1. 特筆すべき損傷などについて

2. 平成18年度 伊達橋耐震補強の設計の考え方

●ワンサイドボルトの固定について

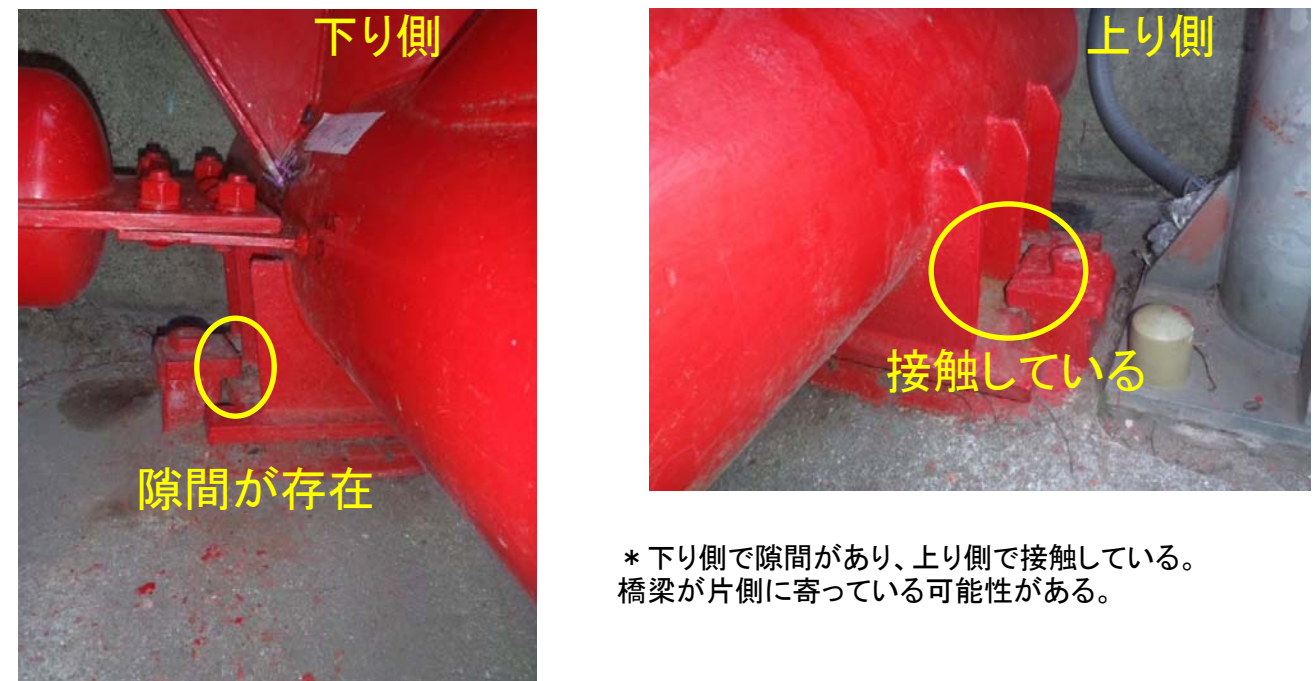
限られた列数のワンサイドボルトの固定方法について
* 接合機構が所定性能を発揮できうるのかを確認が必要と思われる
* ボルト孔が亀裂の起点になるなど品質上の問題がないか確認が必要と思われる
